Hverfisgata 41

HVERFISGATA 41, 101 REYKJAVÍK Breyting á deiliskipulagi	
Mælikv.1:500 í A2	Teikn. EHF
	Dags. 4. des 2017
HG41_D_17_001	
Útgáfa 2

Hverfisgata 41 – breyting á deiliskipulagi

Varðar: Hverfisgata 41

Deliskipulagstillaga, msk. 1:500

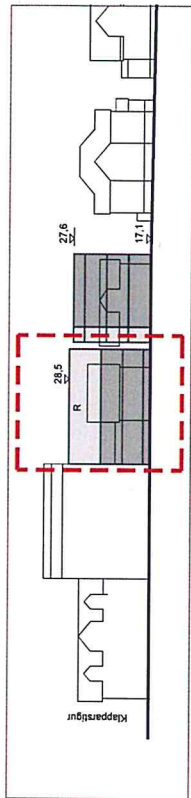
5. Hentugt væri ef byggingarreitur kjallara væri í línu við núverandi byggingarreit þ.e.a.s á bakhlið byggingarreits, (byggingarreitur kjallara yrði þá ferhyrningur) sjá skýringarmynd. Nýir skilmálar **“Heimilt er fyrir kjallara undir öllu húsinu og samkvæmt byggingareit kjallara”**

Stækka byggingarreit kjallara
Fylla út í 160

Vegna þess að vilji er til þess að halda í útlit núverandi timburhússins og form þess, þar sem það stendur á steiptum sökkli, er lagt til að hvorki verði heimiluð lækkun gólfplötu fyrstu hæðar né tilfærsla hússins á lóðinni. Þar með eru hlutföllum og gluggasetningu núverandi byggingar gert hátt undir höfði, eins og lagt var upp með í þróun tillögu að deiliskipulagsbreytingu. Inngangur verður frá Hverfisgötu um inngangsbyggingu austan núverandi húss og möguleiki er á að leysa aðgengismál á inngangi baklóðar.

Deliskipulagstillaga, þversnið msk. 1:500

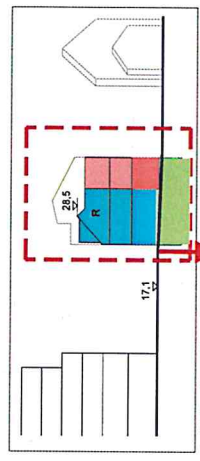
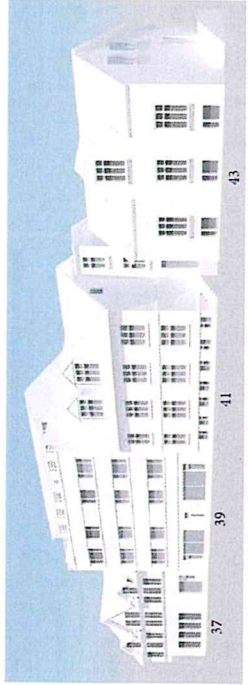
1. Jarðhæð skal vera verslunarrými, til að geta verið með algilda hönnun þá væri hentugt að kjallari myndi dýpka og vera allur neðanjarðar, og jarðhæð myndi þá vera með hærri lofthæð sem og aðgengileg öllum frá hverfisgötu.

Dýpka kjallara svo jarðhæð geti verið notuð undir verslun
